710 - INSP
 ISO/IEC 17020
 Origineel verslag

Controlebezoek - Periodiek [Hfst 6.5]

Verslagnummer:
 33/27112025/53611/61228/1

Inspectie adres: Doornakkerstraat 69, 9040
 Gent (België)
 Type: Controlebezoek - Periodiek [Hfst 6.5]

Elektrisch bord

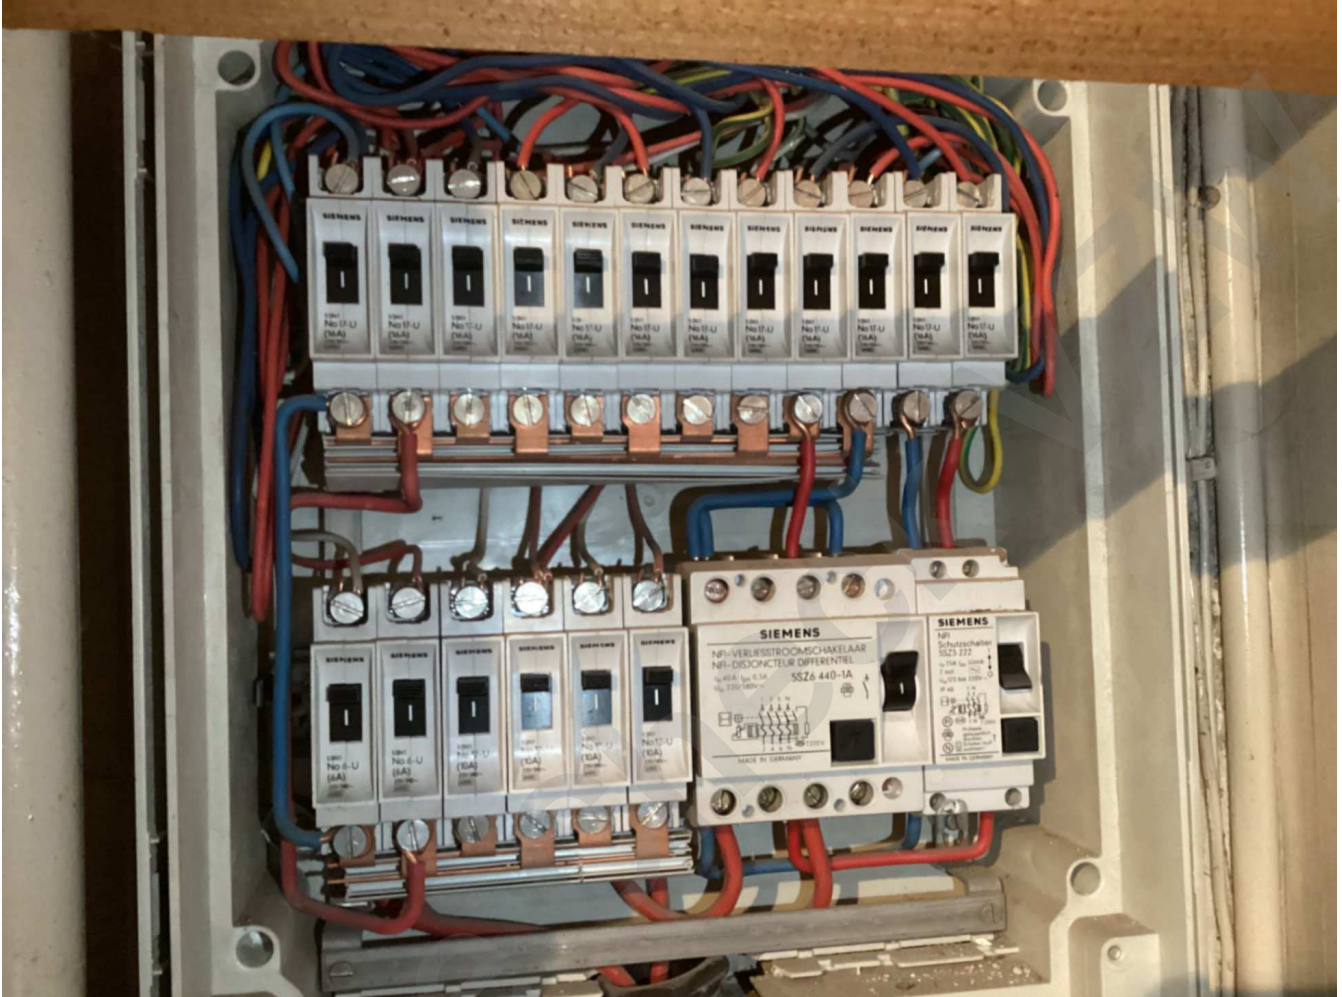
- Het verdeelbord is onvoldoende gemarkeerd. Individuele markering, voedingsspanning en/of gevarendriehoek ontbreken. - oAfd 3.1.3.3; Afd 9.4.1
- Het eendraadsschema en situatieplan zijn niet aanwezig. - oAfd 3.1.2.1

- De sectiegrootte van de overbruggingen in de borden is niet aangepast aan de grootte van de beveiliging tegen overstromen. - oAfd 4.4.1.5
- Een of meerdere differentieelstroombeschermingsinrichtingen zijn niet conform. - oAfd 4.2.4.3; oAfd 5.3.5.5; oAfd 7.1.4.1; Afd 8.2.1; Afd 8.2.2

- De algemene scheidingschakelaar moet op het hoofdschakel- en verdeelbord geplaatst worden die gelijktijdige onderbreking mogelijk maakt van alle fasen, en eventueel van de nulgeleider. - oAfd 5.3.5.1.b

- De differentieelstroombeschermingsinrichting 'vochtige lokalen' is niet stroomafwaarts gelegen van de differentieelstroombeschermingsinrichting in het begin van de installatie. - oAfd 4.2.4.3.c; oAfd 7.1.4.1

- Er bevinden zich differentieelstroombeschermingsinrichtingen van het type AC in de installatie, welke niet meer toegelaten zijn. - oAfd 5.3.5.3.a
- De kring(en) die stopcontacten bevatten zonder aarding zijn niet beschermd door een differentieelstroombeschermingsinrichting met een hoge of zeer hoge gevoeligheid. - oAfd 8.2.1

- De nominale stroom van de differentieelstroombeschermingsinrichting is niet aangepast aan de maatregelen van de overbelasting. - oAfd 5.3.5.3; oAfd 5.3.5.5
